改善箇所説明図

【不具合発生箇所】

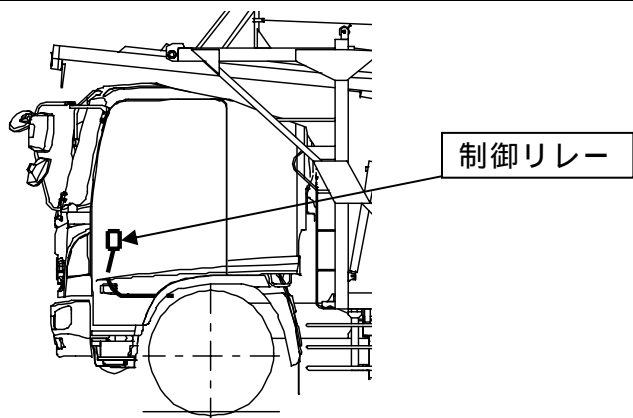
方向指示器において、方向指示器を後面に増設した時 及び 方向指示器と補助方向指示器を増灯した時の制御リレーの選定が不適切なためものがある。そのため、自動車の前面又は後面に備える方向指示器が正常に機能しなくなった場合に、運転者席の作動状態表示装置の点滅回数に変化しないものがある。

車種及び架装により、下記 改善後 - 1 , 2 のどちらかの方法で改善措置する。

改善箇所説明図

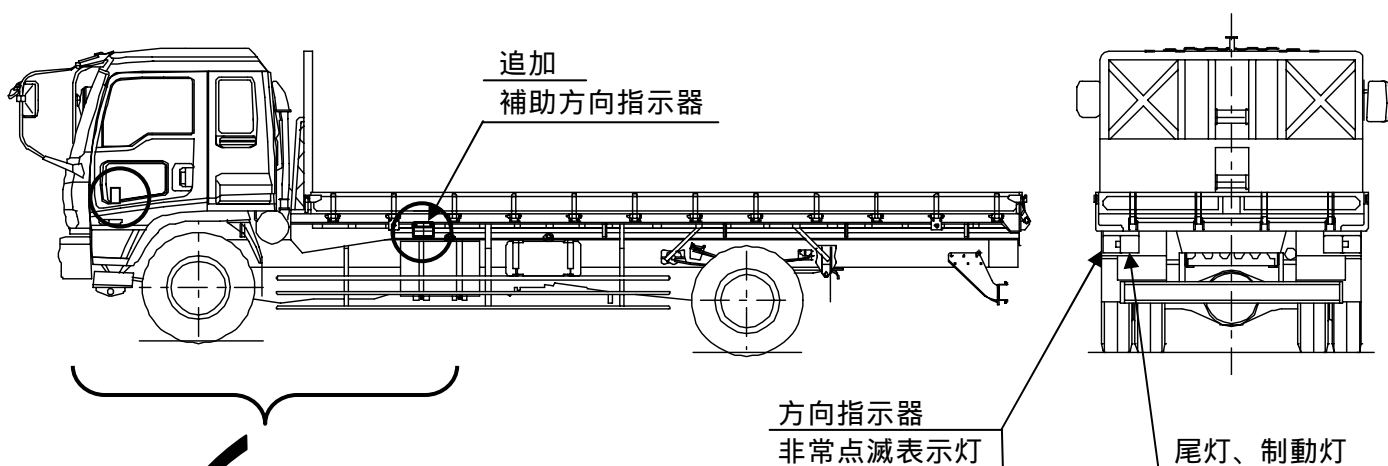
方向指示器において、増設した補助方向指示器の選定が不適切なためものがある。そのため、自動車の前面又は後面に備える方向指示器が正常に機能しなくなった場合に、運転者席の作動状態表示装置の点滅回数が変化しないものがある。

改善後 - 1	改善後 - 2
<p>【改善内容】 増設した方向指示器を取外し、同位置に赤色反射器を取付けるとともに、地上高2.5m以上の位置に尾灯と連動する橙色のその他灯火を増設する。</p> <p>注) 内は交換又は追加部品を示す。</p>	<p>【改善内容】 増設した方向指示器を取外し、同位置に尾灯を取付けるとともに、地上高2.5m以上の位置に尾灯と連動する橙色のその他灯火を増設する。</p> <p>注) 内は交換又は追加部品を示す。</p>

改善後 - 1

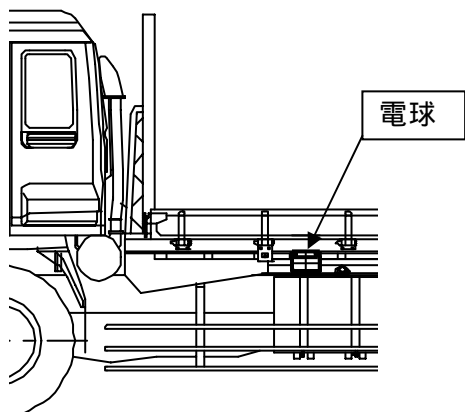
方向指示器において、側面に補助方向指示器を増設した時の補助方向指示器の選定が不適切なためものがある。そのため、自動車の前面又は後面に備える方向指示器が正常に機能しなくなった場合に、運転者席の作動状態表示装置の点滅回数が変化しないものがある。

改善内容
補助方向指示器の電球を 6 W に交換する。
